SCHEDA ISTRUTTORIA PER LA PROCEDURA DI VALUTAZIONE DI IMPATTO AMBIENTALE INTEGRATA CON LA VALUTAZIONE DI INCIDENZA

Istanza per il rilascio del provvedimento autorizzatorio unico regionale ai sensi dell'art. 27 bis del D.lgs. n. 152/2006 per il progetto di “Risanamento idrogeologico dei pendii a monte delle frazioni del Comune di Serino (AV)” – Proponente Autorità di Bacino Distrettuale dell'Appennino meridionale – CUP 9678

Figura 39: Impatti acustici per la realizzazione delle opere

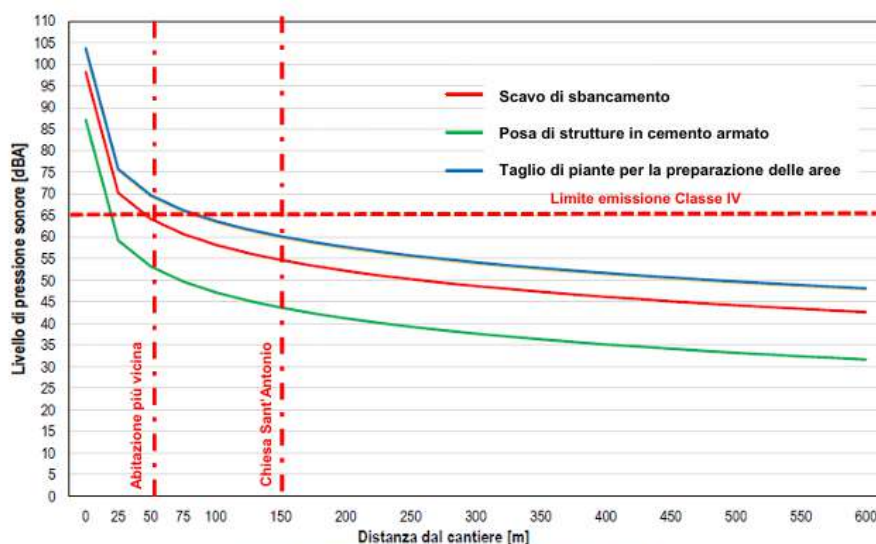
7. Fornire una stima delle emissioni acustiche in fase di realizzazione dell'opera, in funzione dei limiti normativi previsti e dei bersagli presenti nelle aree limitrofe, esponendo, anche dal punto di vista cartografico, la distribuzione dei sistemi di abbattimento.

L'opera verrà realizzata in un'area di Classe I, mentre i ricettori ad essa maggiormente prossimi ricadono in Classe III, IV e IVa. Nel grafico degli Impatti acustici per la realizzazione delle opere sono stati indicati i valori della Classe IV pari a 65 dB e la posizione dell'abitazione più vicina e del bersaglio principale presente nell'area di studio. Dall'analisi dei risultati nel SIA si conclude che:
